改善箇所説明図

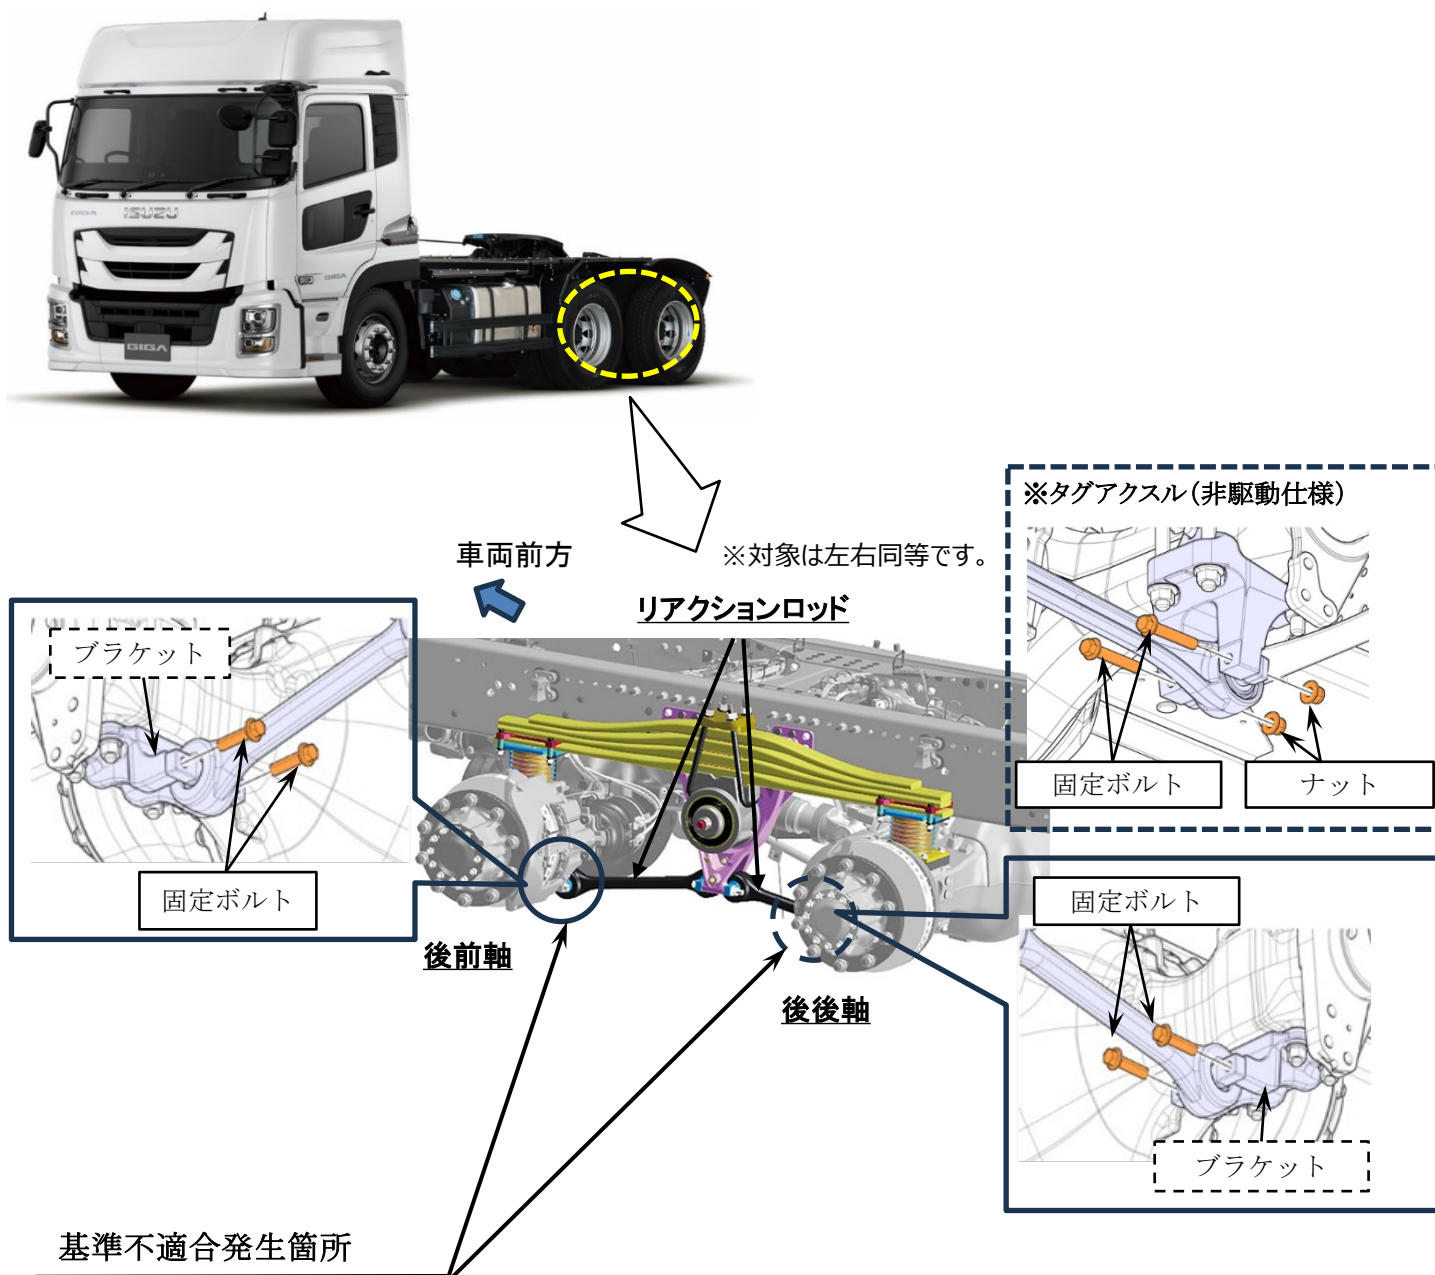
後輪二軸リーフサスペンション仕様車において、リアクションロッド固定ボルトの締め付け工具管理が不十分なため、当該ロッド4本を固定するボルトが規定トルクで締め付けされていないものがある。そのため、走行中の振動や衝撃によってボルトが緩み、締結部にガタが発生することにより、ボルトが折損・脱落、最悪の場合、アクスルがリアクションロッドと分離し、走行不能となるおそれがある。

全車両、各リアクションロッドの固定ボルトを点検し、規定トルクで締め付ける。なお、ボルト及びブラケットに緩みによる損傷が認められた場合は、当該部品を新品と交換する。

識別：作業完了車には、左側ボギアンカレッジに黄色ペイントを塗布する。
